Nr spr. UD-VI-ZP/30/12

Dot.: odpowiedzi na pytania do postępowania o udzielenie zamówienia publicznego na **usunięcie zagrzebień ścian i remont nawierzchni placu w Przedszkolu nr 331, ul. Szaserów 61A** prowadzonego w trybie przetargu nieograniczonego.

Przedszkole Nr 331 ul. Szaserów 61A

Rysunek poglądowy futki

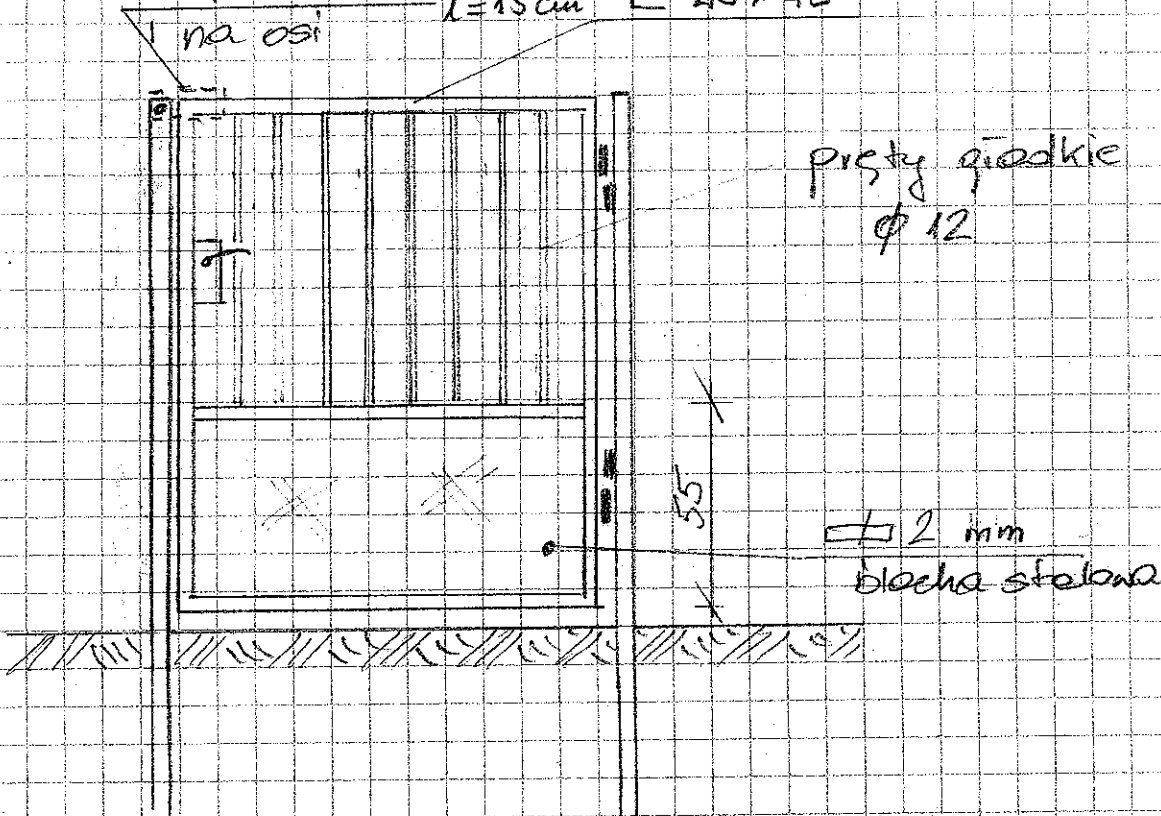
3. Proszę o rysunek poglądowy oraz dane techniczne furtki z poz. 53.

Odp.: Rysunek w załączeniu.

zapadka z $\square 60$
L=15cm L 45x45
